Sheet: /1 Conectores/
File: 01_conectores.kicad_sch

Title: IC2S Extension Board Model 7 - EBM7-2608 - Load Cell 4AI

Size: A4	Date: 2026-09-01	Rev: V2.3
KiCad E.D.A. 10.0.5		Id: 2/9

Sheet: /7 Celula de carga/
File: 07_celula.kicad_sch

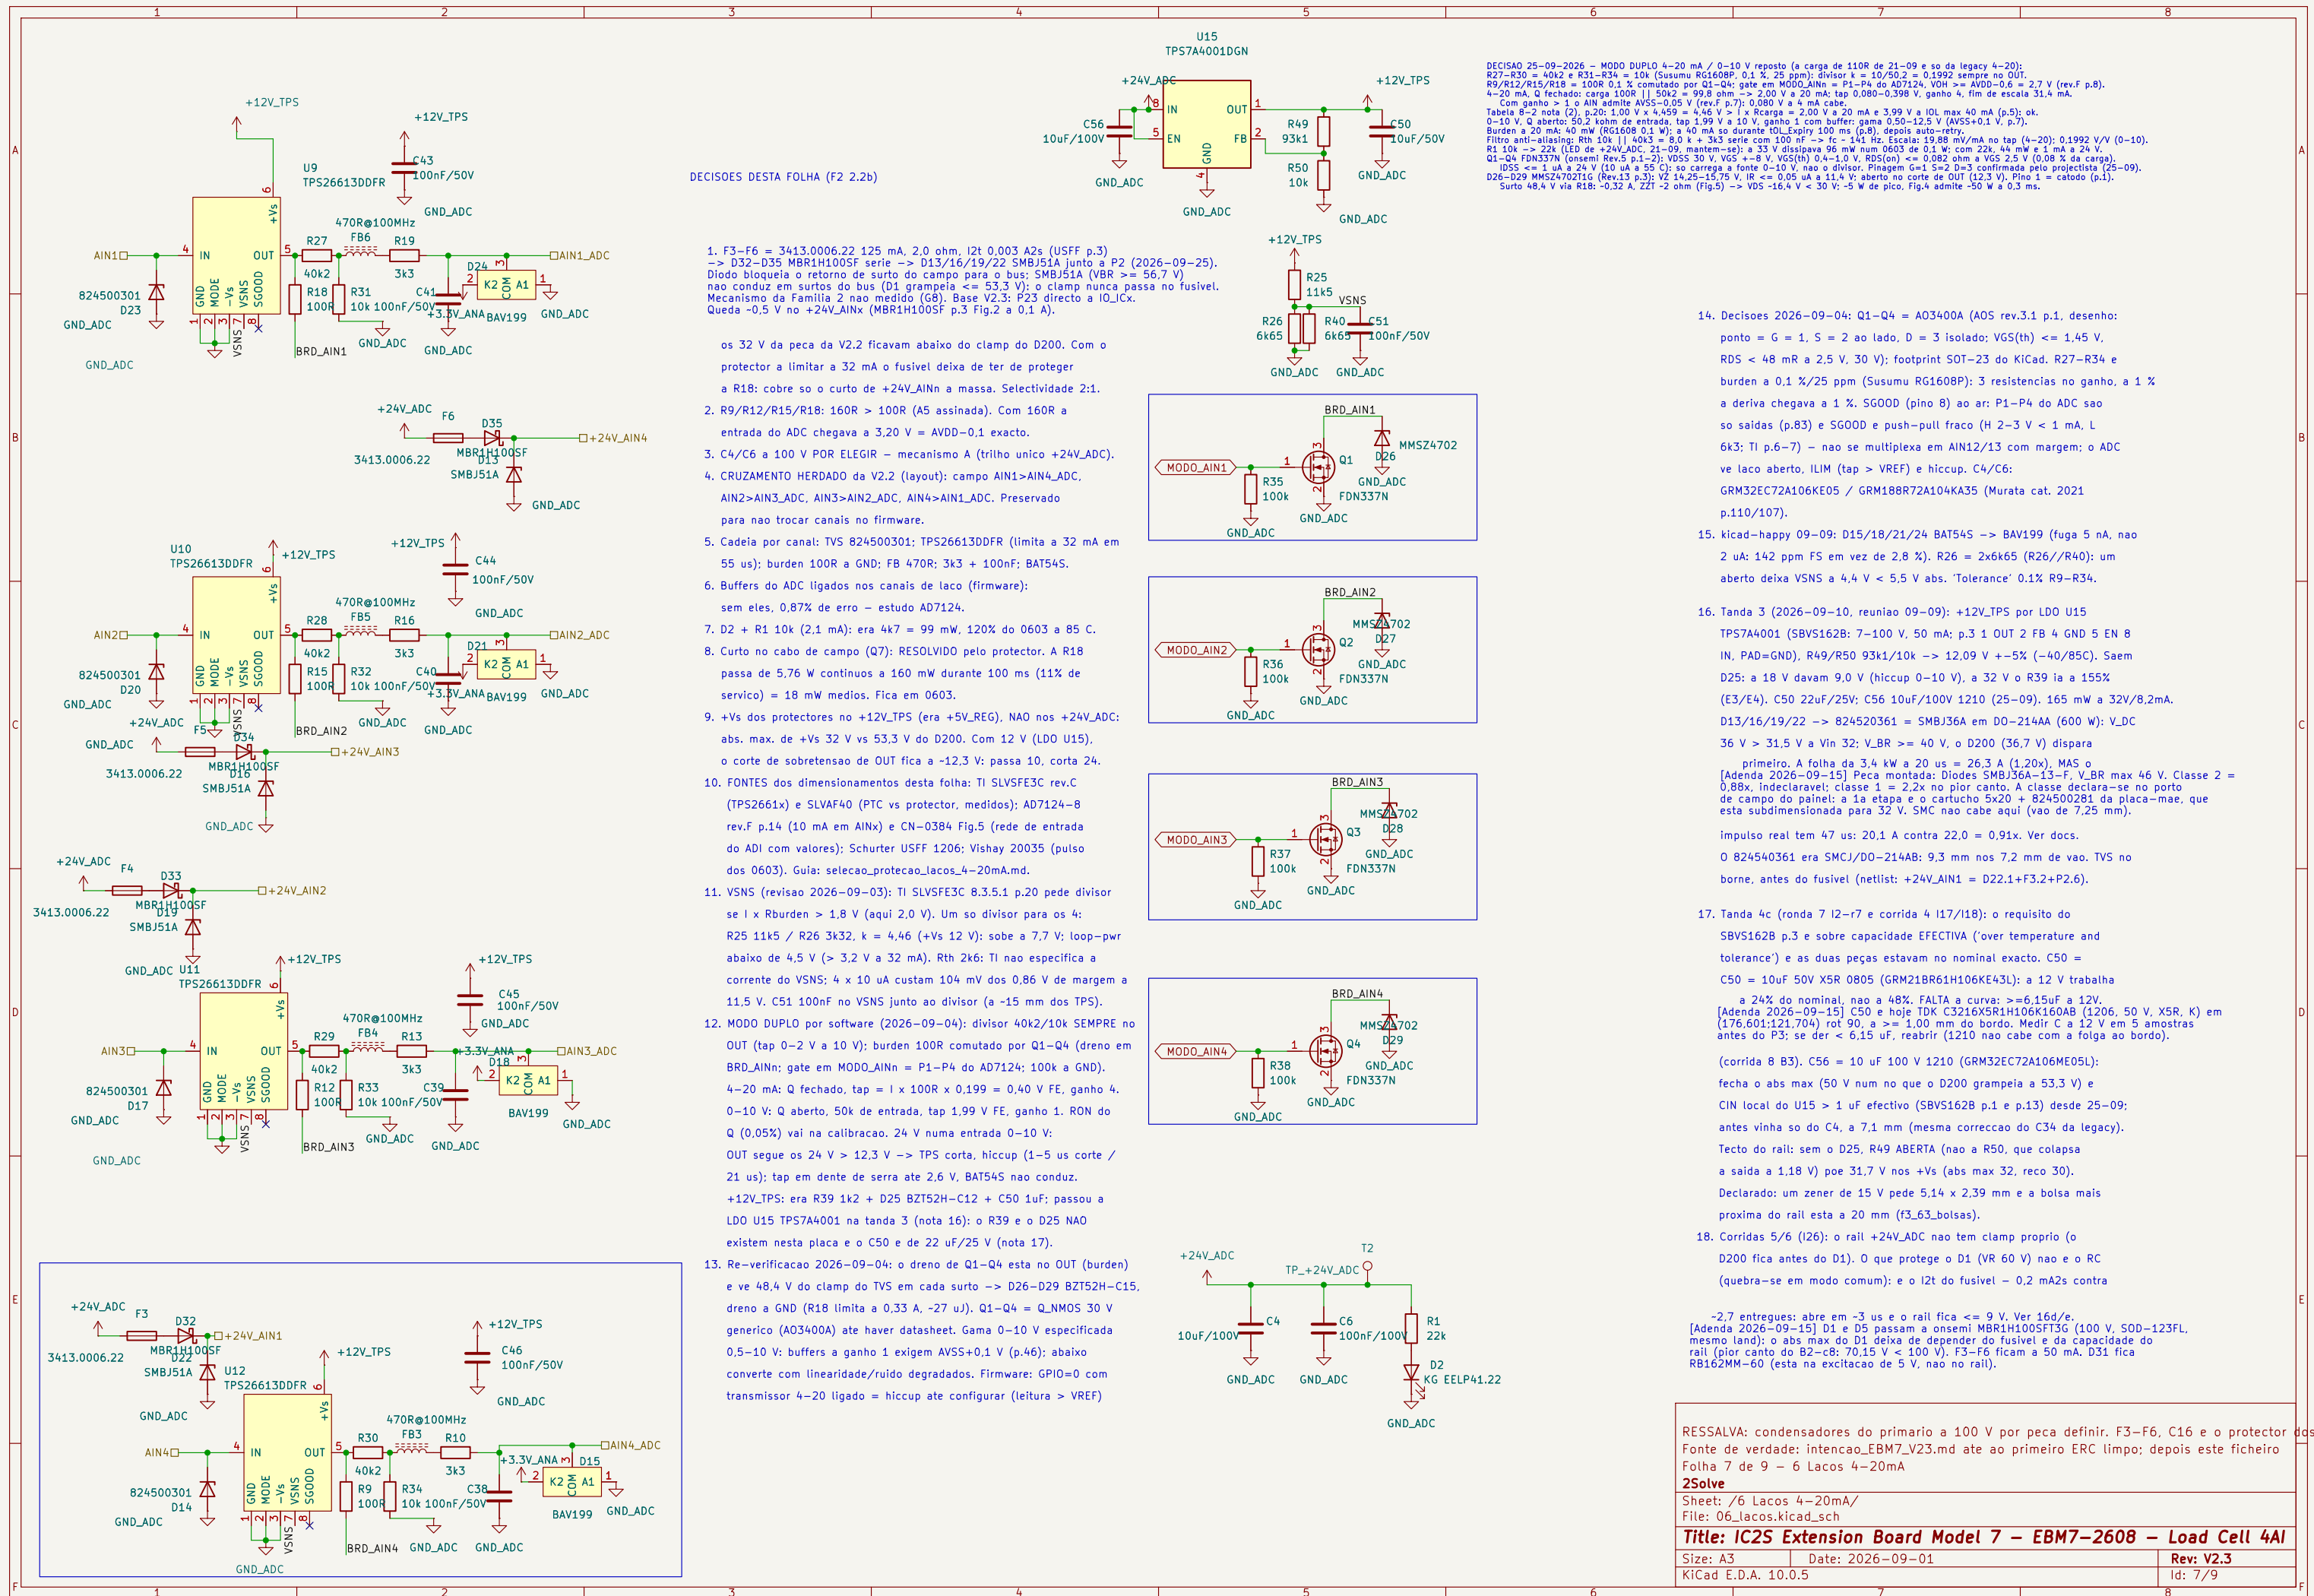
Curto de campo a 5 V: 70 mA = 0,33 W, acima dos 0,25 W do CR1206; 1 W da 3x de folga.

TVS: D8/D9 = 824500101 (10 V, clamp 17 V); D10 = SMA6J6.0A no IEXC_OUT, lado do campo de R5: V_RWM 5,0 V (NAO 6 V, corrida 4; a fuga de 800 uA e nesse ponto) e clamp 10,3 V; a excitacao real fica $\leq 4,41$ V. D31 (Schottky, VF 0,27 V) corta a volta do clamp para +5V_ADC/+3.3V_ANA/U13. R5 68R: curto de campo 49 mA/0,16 W. REFIN1+ no clamp: -4,4 V no pino (abs max 3,6 V, Tab.5 p.14); o VF 0,8 V de qualquer silicio o excede. Com R43 10k (ronda 7) a corrente cai de 5,96 para 0,6 mA = 6% dos 10 mA publicados.

por canal (abs max AlNx). Preço: deriva de polarizacao x13 (600 [Andada 2026-09-15] Ordem real do caminho: borne -> D8/D9 -> R6/R7 -> D11/D12 -> ADC. Com 24-32 V no borne, R6/R7 veem V_clamp - 4 V. R6 e R7 sao R61G08P-132-B-T5 (0603, 0.1 W); sustido com F3 a 50 mA o que fica a -12,3 V -> 53 mW (53 % do nominal); os 130 mW so aparecem com o TVS a grampear a 17 V, que e' o surto e dura microsegundos. Ficam 0603. O sacrificial e DB/D9 (3.3 W); com fonte rija falha em curto, perde-se o canal e a placa sobrevive (declarar no manual).

1. Excitacao corre DIREITA->ESQUERDA (reuniao 2026-09-02): H1 > +3.3V_ANA > H1 > IEXC2 > R5 18R > IEXC_OUT (P2-2). Sai D31 > R5 68R > IEXC_OUT > P2.2, ao lado de Load_Cell+/-: os tres vao ao MESMO borne P2. Antes estava invertido.
2. H1 = SELECTOR (V2.2, ate 22-09-2026 - ver 15): 1-3 = SEL_EXC via OR de +5V_ADC (montado; 5 V e a omissao) ou OR de +2V5_EXC (DNP); 2-4: 3V3.
3. R6/R7 = ERA-3A 1k3 0,1% 25ppm: o clamp dos D8/D9 (17 V) da <10 mA

14. Tenda 3 (2026-09-09): opcao 5 V (clientes), D31, R44/R45, R46 (divisor), C55 (HF no IEXC_OUT, lado do campo), R46/C55 no anexo em baixo a esquerda (sem sitio no bloco). Clamp activo do +3.3V_ANA (TL431 a 3,6 V): folha 03. Com 5 V a ponte ve 3,2-4,7 V pelo R5: ratiometrico, nao e erro (mV/V).

15. H1 2x3 (22-09-2026): ver nota junto ao H1.

16. R5 68R -> 1 W: ver nota junto ao R5.

Sheet: /8 Temperatura NTC/
File: 08_ntc.kicad_sch

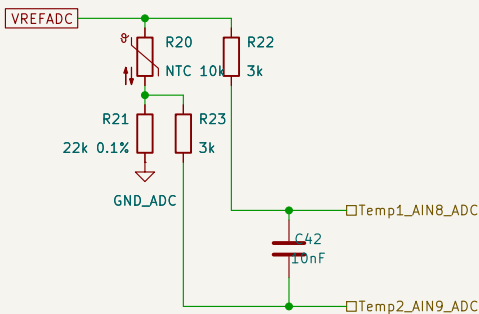
6. A inversão do divisor continua EXCLUÍDA (Portao 0, it. 6).
7. GAMA (kicad-happy 2026-09-09): R21 5k62 $\rightarrow$ 22k. $AIN9 = 2,5 \text{ V} \times R21 / (R21 + R_NTC) = 203 \text{ mV}$ a -40 C e $2,345 \text{ V}$ a $+85 \text{ C}$; dentro de $AVSS+0,1 \text{ V}..AVDD-0,1 \text{ V}$ (buffers, p.7) em toda a gama $-40..+85 \text{ C}$.

1. FINALIDADE: compensação de JUNTA FRIA para medida de TERMOPAR (reunião 2026-09-02). O NTC FICA na placa; nunca foi usado em campo até hoje.
2. VARIANTE da Fig. 126 do AD7124-8 (p.74): o NTC é excitado pelo REFOUT (não por IOUTx) e REFIN2 abrange o divisor todo. Ratiométrica, mas o código satura no frio (ver 7).

3. Divisor: $VREFADC > R20 \text{ (NTC 10k)} > R21 \text{ 5k62 0,1\%} > GND_ADC$. Leitura DIFERENCIAL AIN8/AIN9 por R22/R23 3k com filtro C42 10 nF. R21 ERA-3A e o braço de precisão.

4. $VREFADC = REFOUT$ do AD7124 (folha 5), rótulo global. $REF_EN=1$, $REF_SEL=REFIN2$ e $REF_BUFP=REF_BUFM=0$ no firmware.
5. Carga do divisor sobre o REFOUT: 100 uA (R21 22k), 1,0% dos 10 mA que o datasheet permite (pag. 7). Sem risco.
